БАНКИ МЕТАЛЛИЧЕСКИЕ ДЛЯ ХИМИЧЕСКИХ ПРОДУКТОВ

ТЕХНИЧЕСКИЕ УСЛОВИЯ

ГОСТ 6128—81

Изменение № 5 ГОСТ 6128—81 Банки металлические для химических продуктов. Технические условия

Черт. 1

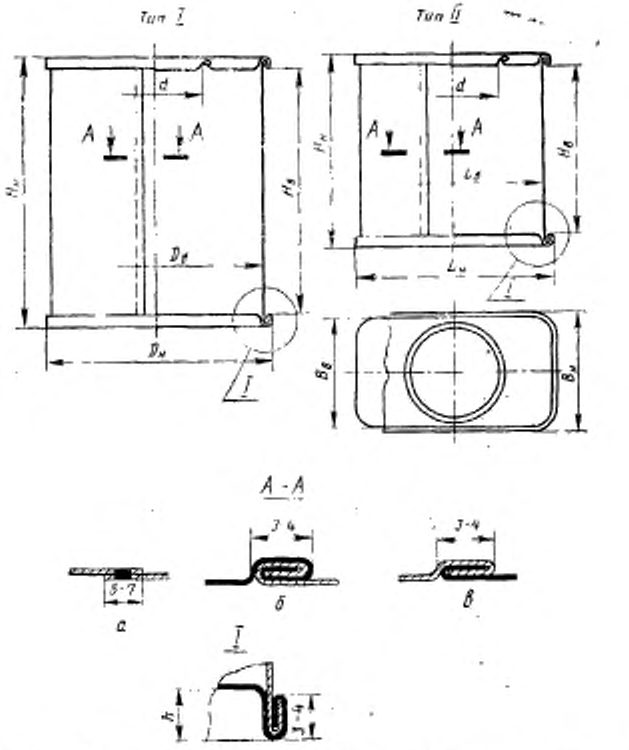
Пункт 1.1. Чертеж 1а. Заменить значение: 5—7 на 1,5—7;

Черт. 3*

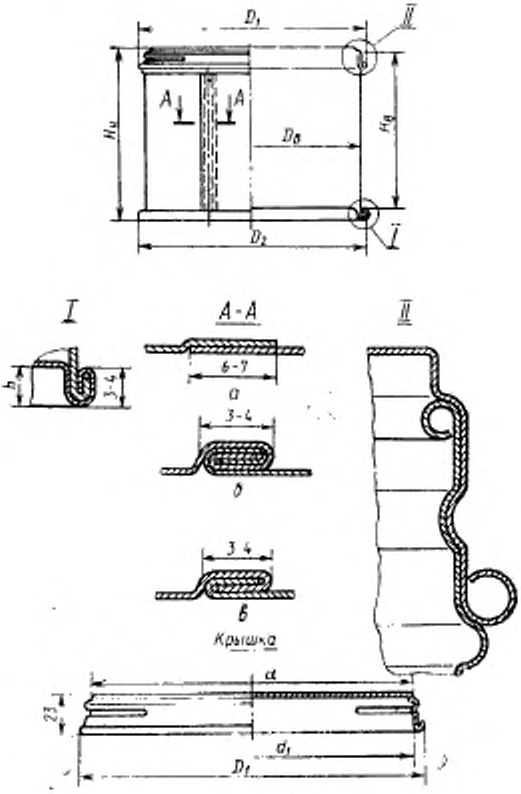
чертеж 3а. Заменить значение: 6—7 на 1,5—7.
